Autorité environnementale

Avis délibéré de l'Autorité environnementale sur l'aménagement de la Boucle de la Grande Bosse (77) par la réalisation d'une passe à poissons

n°Ae: 2013-06

Schéma de localisation des ouvrages à construire à l'amont du barrage, issu de l'étude d'impact (vue depuis l'amont)

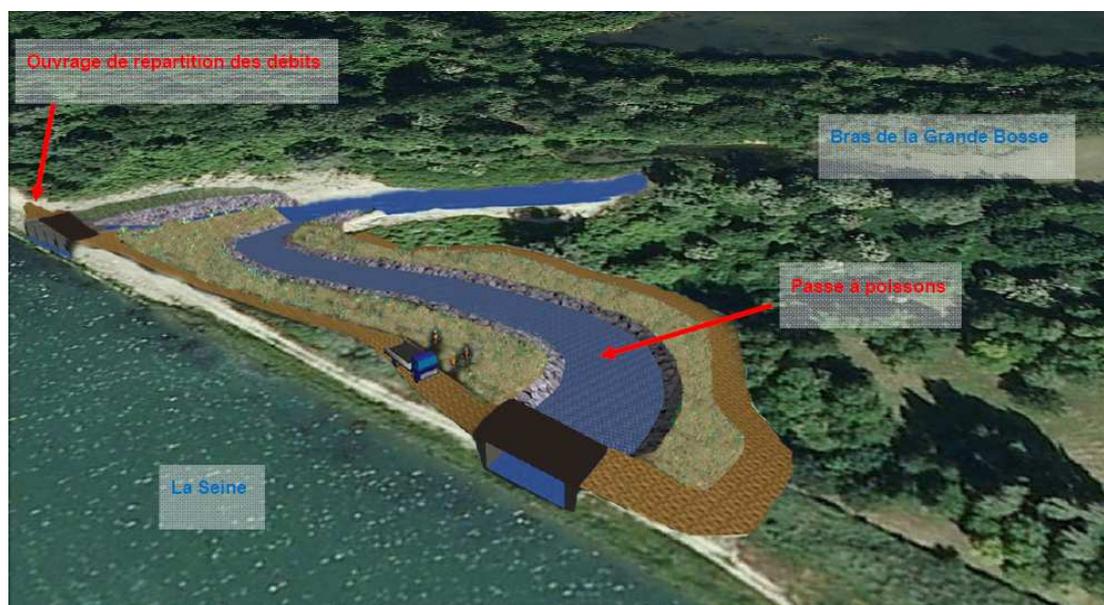
- ***de faire figurer dans le dossier soit un avis écrit du comité de pilotage, soit un avis d'expert indépendant, sur la fonctionnalité attendue de la passe commune pour le brochet, l'aloise et l'anguille ;***
- ***porter une appréciation qualitative sur les problèmes techniques posés par la conception de l'ouvrage au regard de la lamproie marine et la vandoise.***
